改善箇所説明図

不具合発生箇所

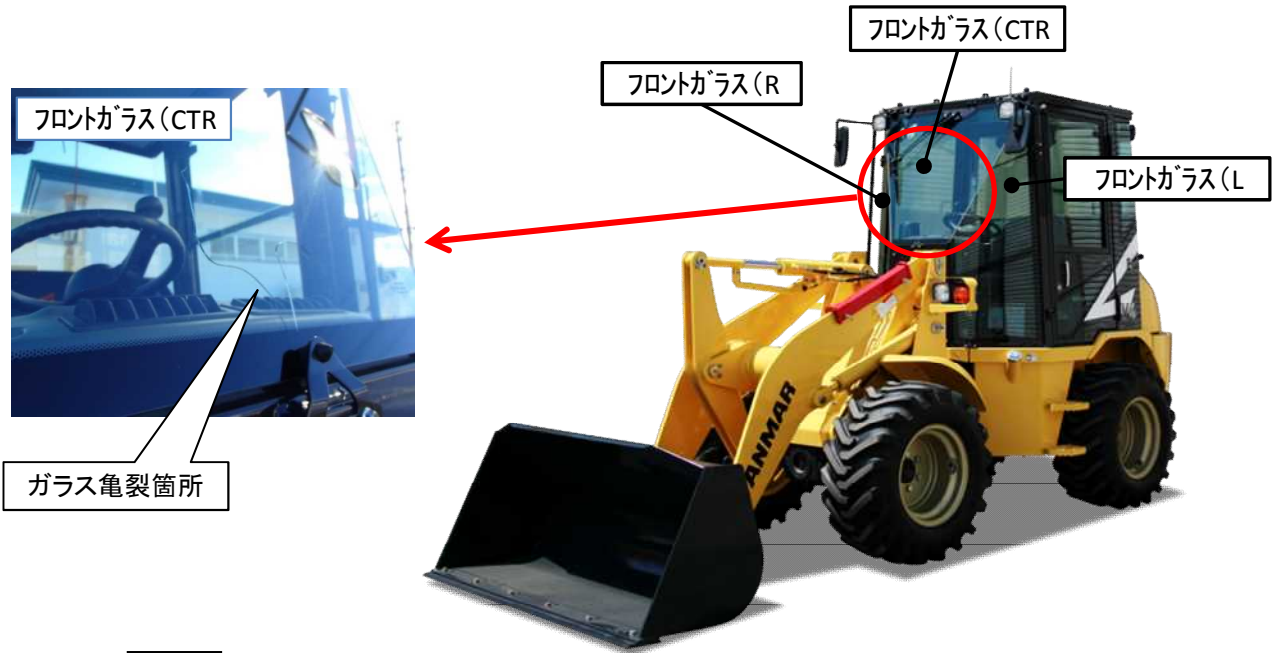
ショベルローダの前面ガラスの製造が不適切なため端部に微細な亀裂が入っているもので、かつ、その前面ガラスをたわんだ状態で車体に組み付けられたものがある。そのため、ガラスの温度変化や作業中の振動により亀裂が進行し、ガラスが割れ、運転者の視野を妨げるおそれがある。

全車両、前面ガラスを対策品と交換する。

フロントフレーム左側支柱部にステッカーNo. 3868を貼り付ける。
